平潭综合实验区自然资源与生态环境局关于 英鑫国际（一期、二期）变更及整体项目 竣工规划条件核实公示

实地建设与规划审批不一致对比分析（一期）

实地建设与规划审批不一致对比分析（二期）

英鑫国际二期（变更）地面车位实地建设与审批不一致对比

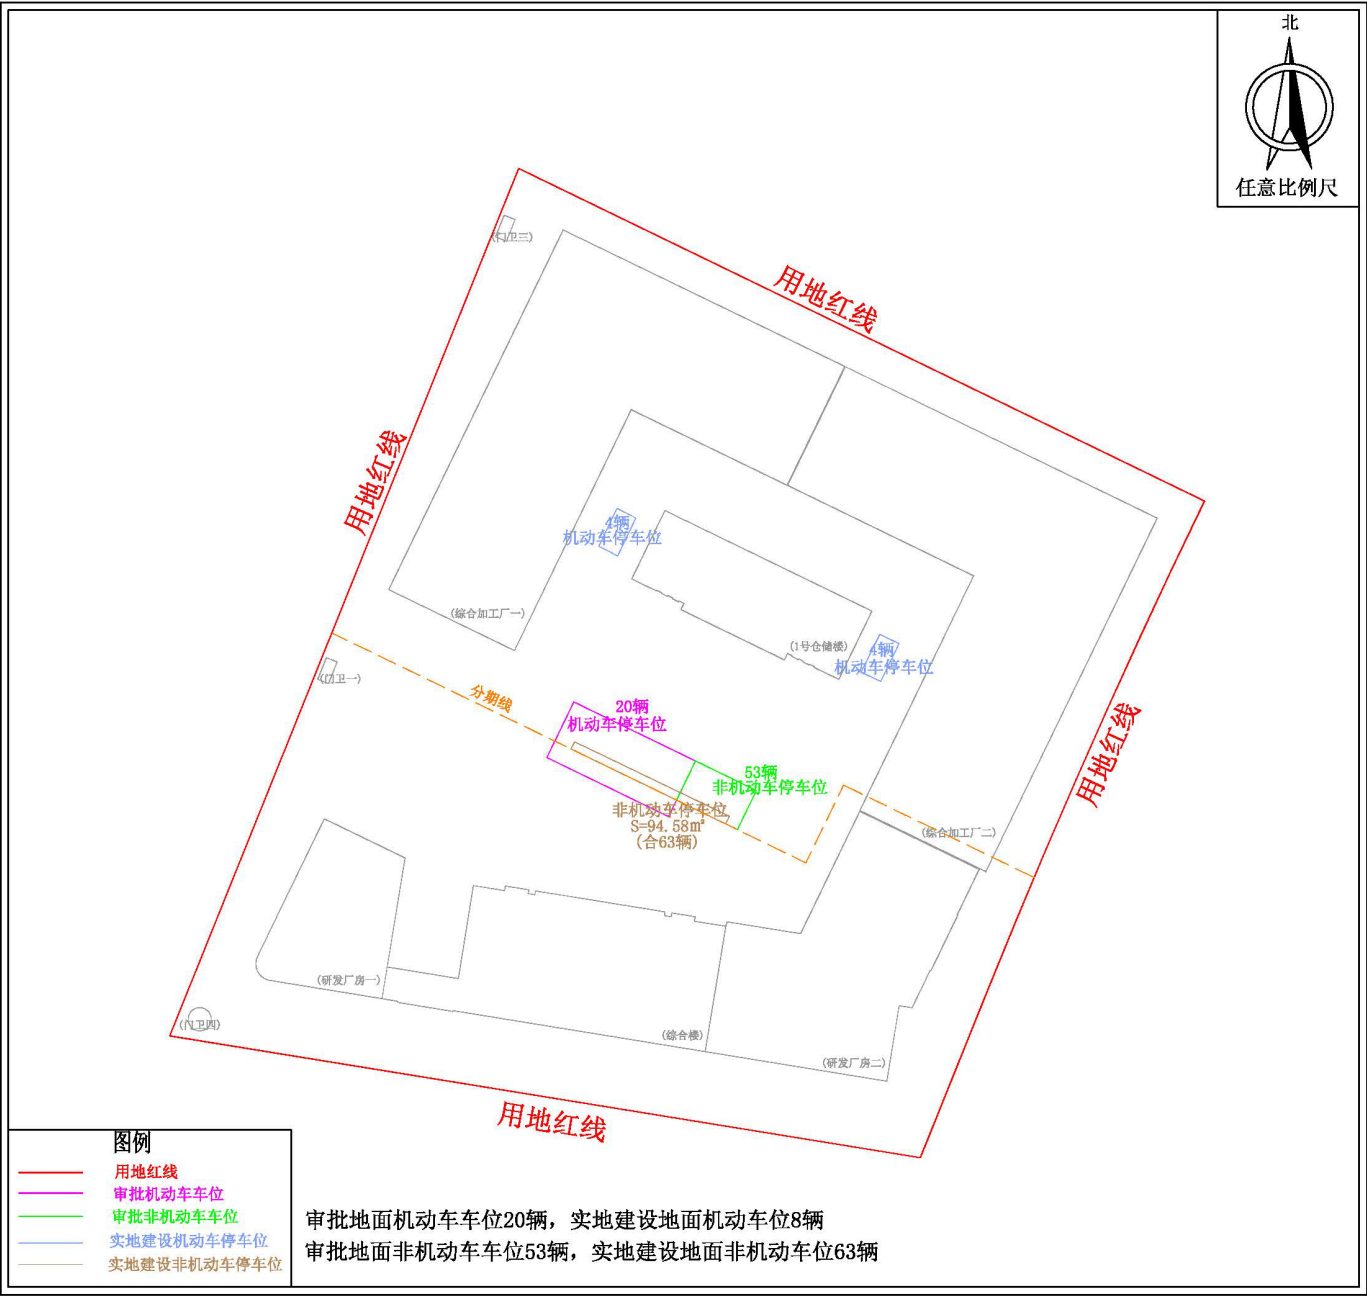
审核内容	审批情况 (二期)	实际建设情况 (二期)	备注
地面机动车停车位合计	20 辆	8 辆	/
地面非机动车停车位合计	53 辆	63 辆 (面积 94.58 m²)	实测地面非机动车位面积按 1.5 m²/辆折算

说明：园区总体停车位因室外景观深化设计，对停车位布置位置调整，一期二期整体数量满足规划审批需求。

英鑫国际一期二期（变更）地面车位实地建设与审批不一致对比

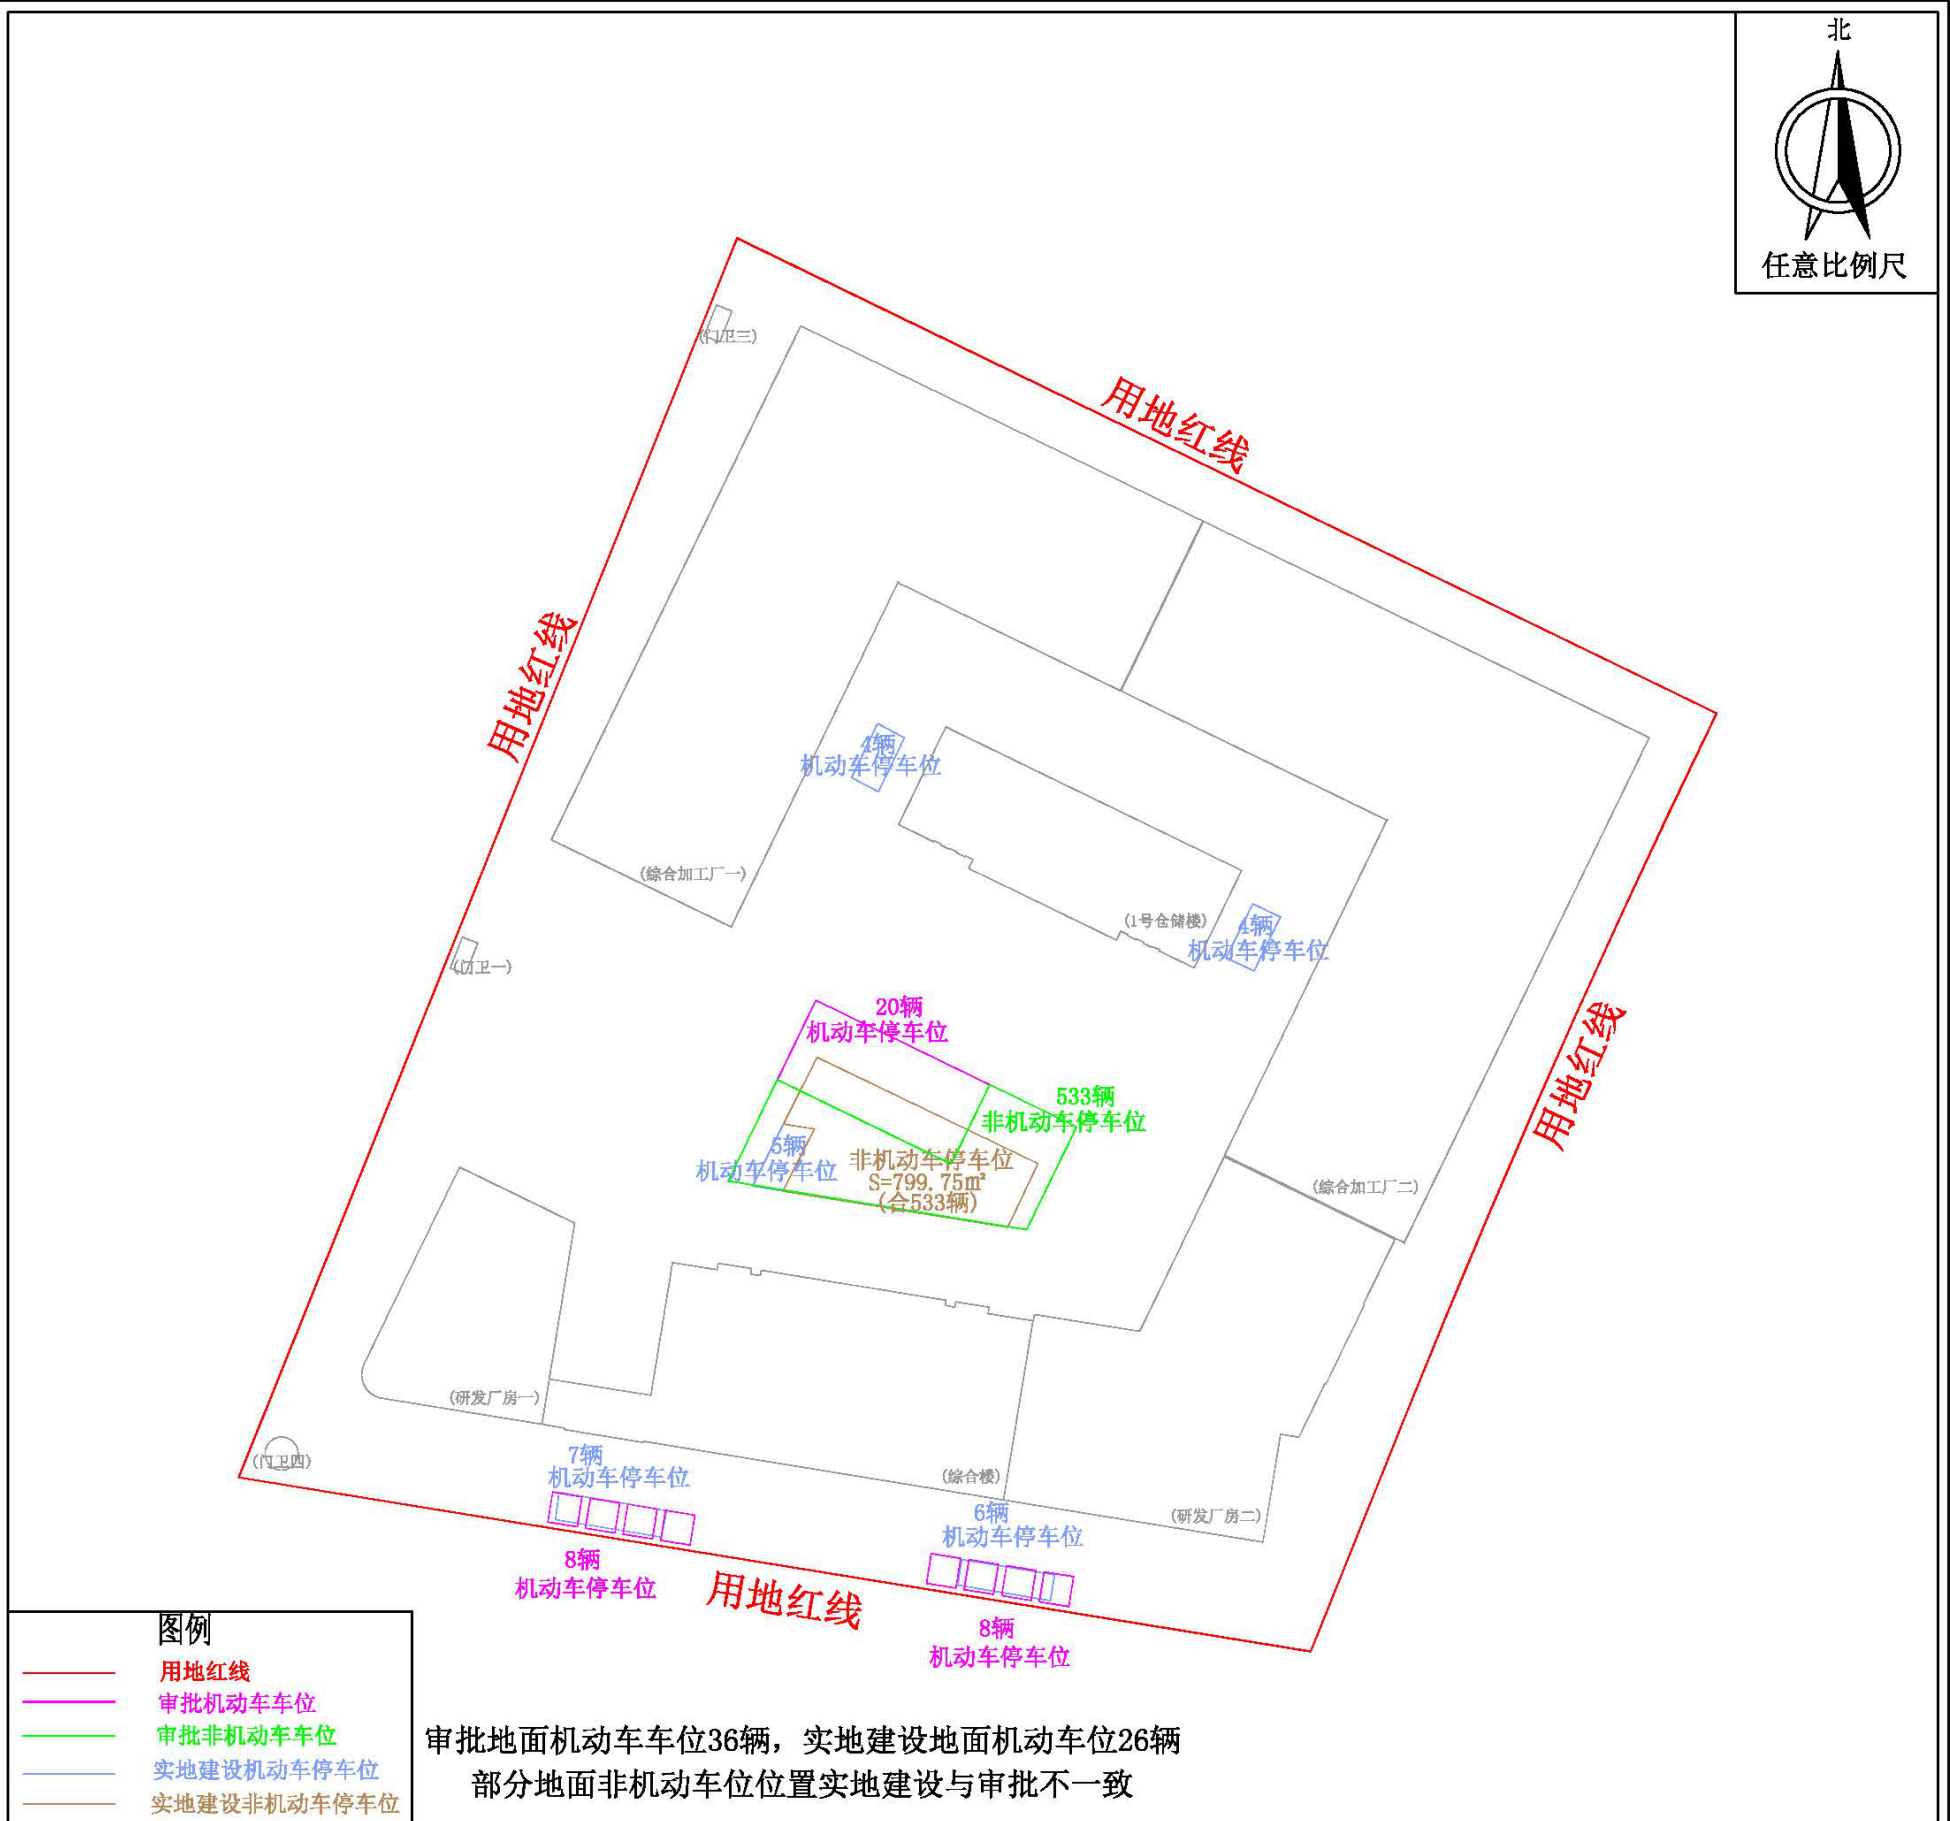
审核内容	审批情况 (一期二期)		实际建设情况 (一期二期)	备注
机动车停车位合计	120 辆 (总平面图指标)		121 辆	地下 24 辆充电车位充电桩实地未安装
	地面机动车停车位	16 辆 (总平面图指标)	26 辆	
	地下机动车停车位	84 辆 (总平面图指标)	95 辆	
		95 辆 (方案文本地下室图面测算)		
非机动车停车位合计	533 辆 (总平面图指标)		533 辆 (面积 799.75 m ²)	实测地面非机动车位面积按 1.5 m ² /辆折算

说明：园区总体停车位因室外景观深化设计，对停车位布置位置调整，整体数量满足规划审批需求。

英鑫国际二期（变更）绿地实地建设与审批不一致对比

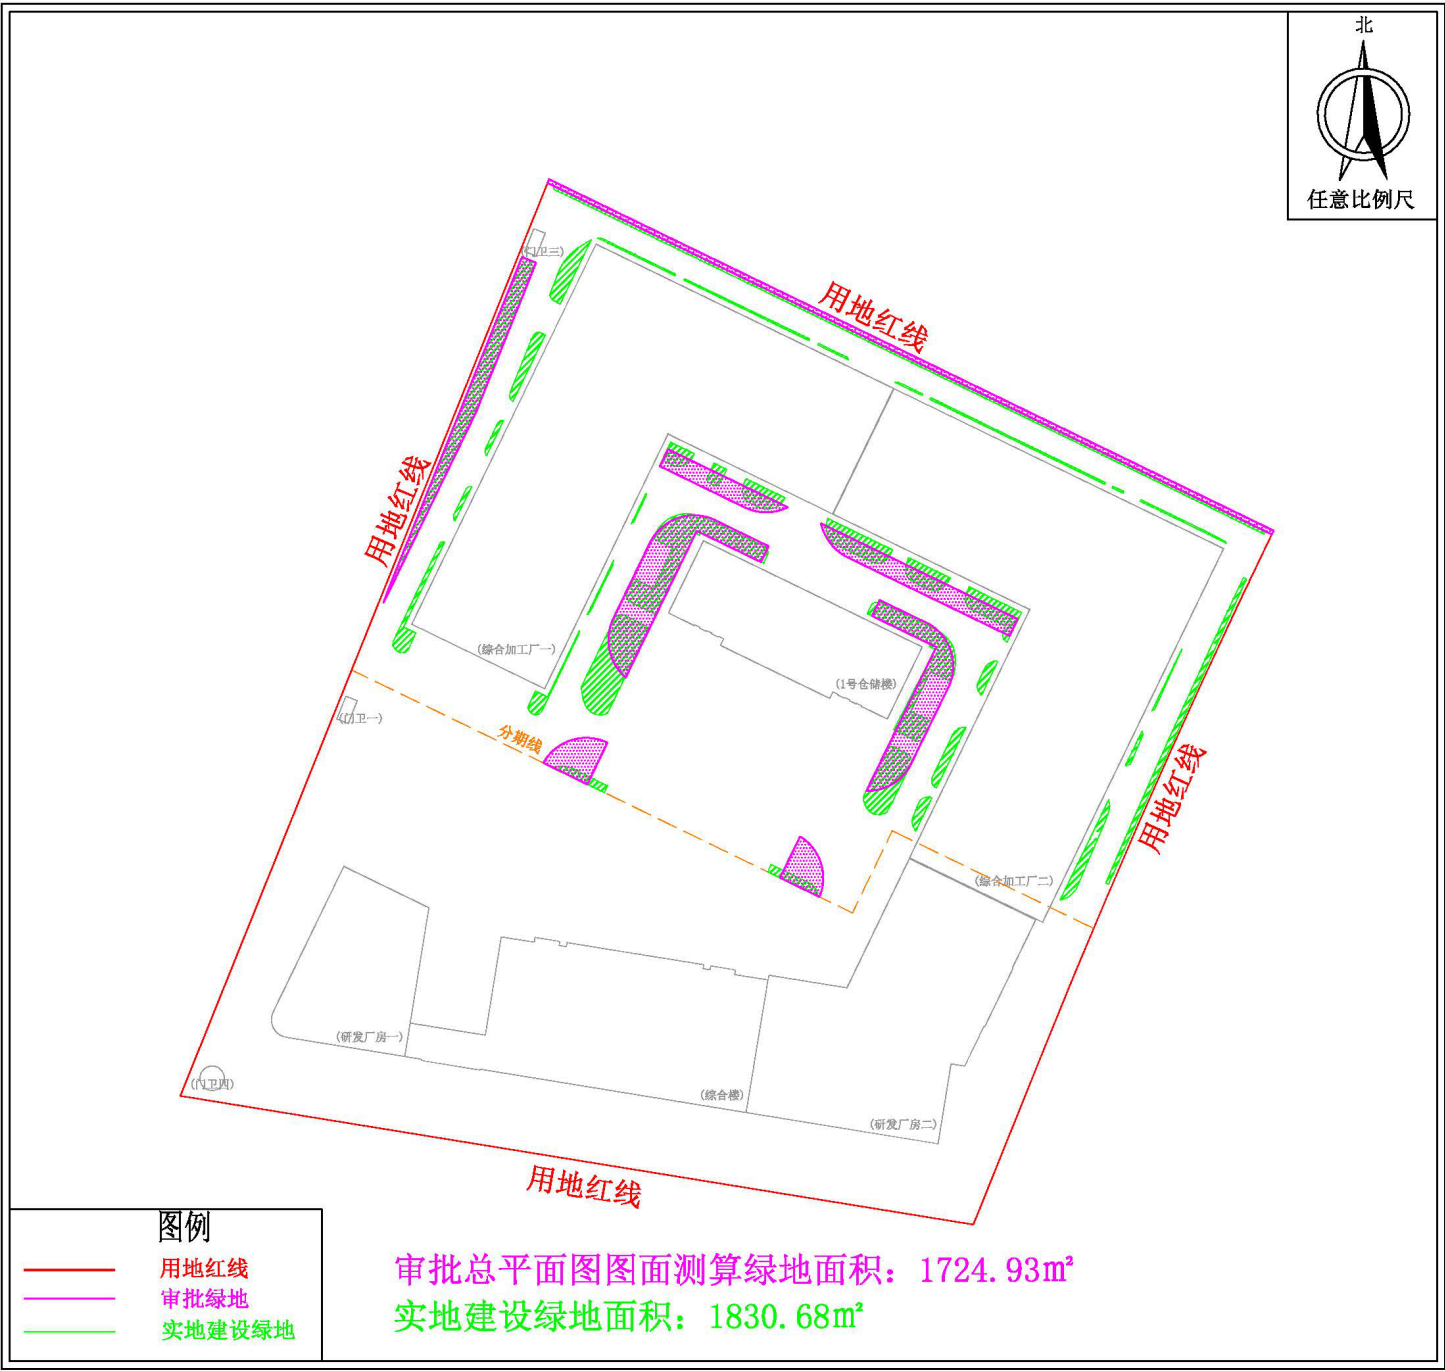
审核内容	审批情况	实际建设情况	备注
	1724.93 m ² (二期总平面图图面测算)	1830.68 m ² (二期)	分期建设,部分绿地建设位置实地与审批不一致
	4125.5 m ² (一期二期(汇总))	4555.62 m ² (一期二期(汇总))	部分绿地建设位置实地与审批不一致

说明：园区总体绿化布局因室外景观深化设计，对绿化分布位置进行调整，调整后总绿化面积及绿地率满足规划审批需求。
